## 改善箇所説明図

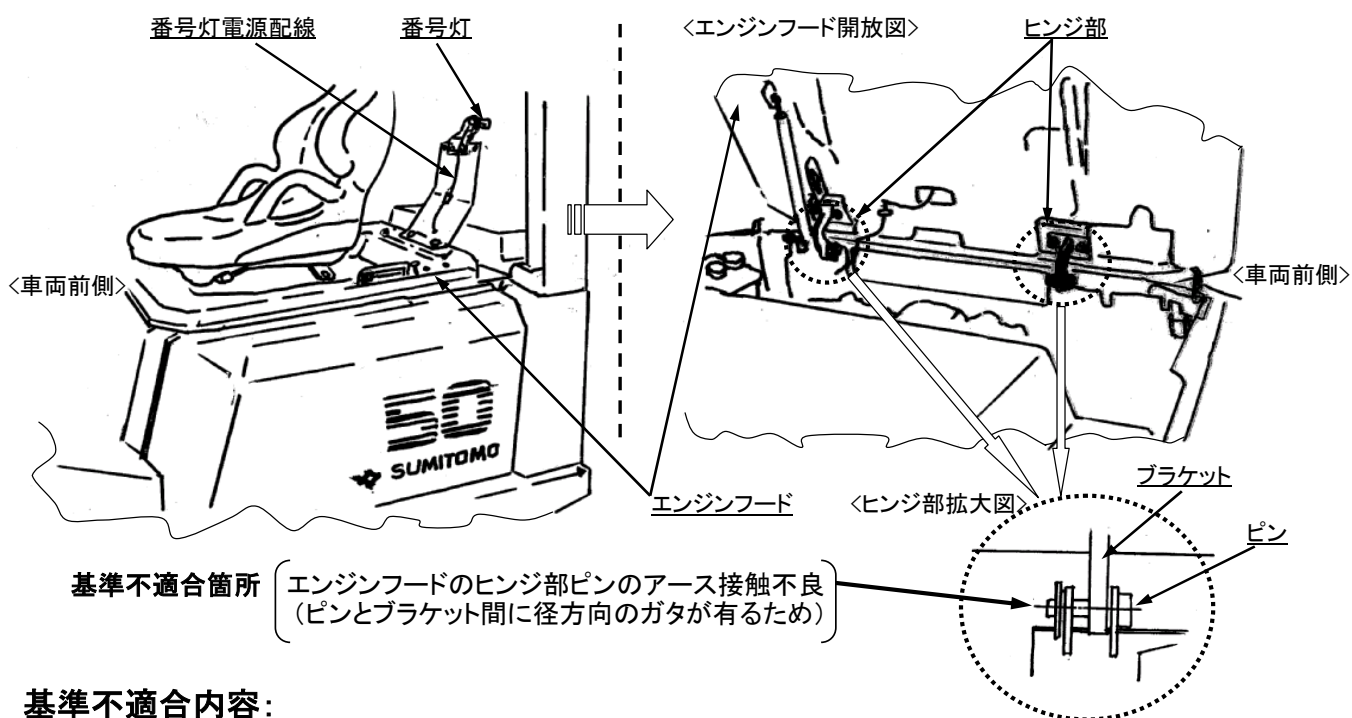
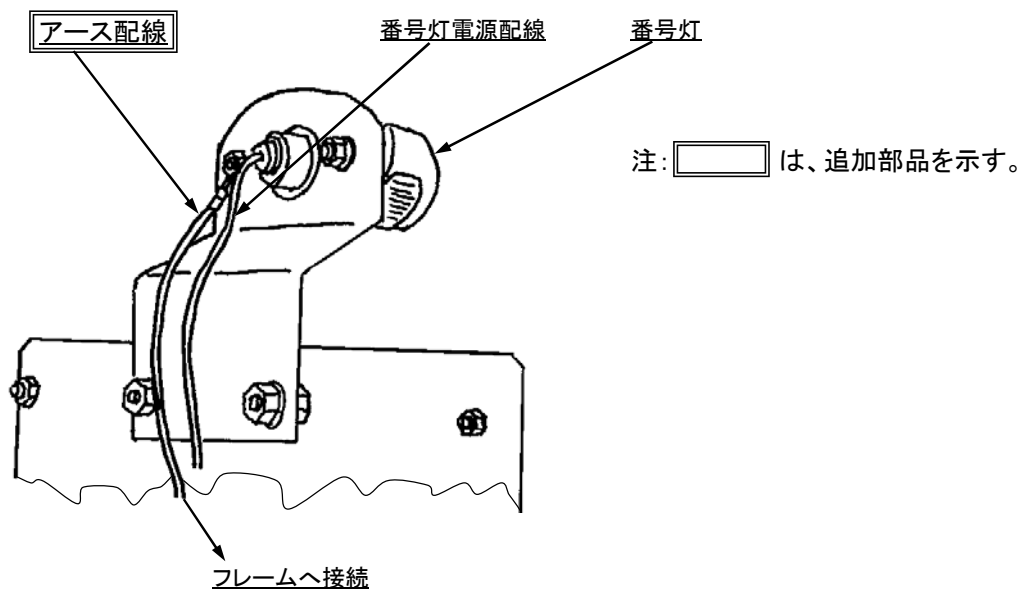
番号灯のアース回路の接続先が不適切なため、その経路となっているエンジンフードのヒンジ部ピンのガタにより、アース不良を起こすものがある。そのため、走行中の振動等により番号灯が点灯しなくなる、又は、点滅するおそれがある。

全車両、番号灯取付部とフレーム間を直接接続する専用のアース配線を追加する。

作業が終了したら、番号灯取り付けブラケット部に白ペンキでマーキングする。
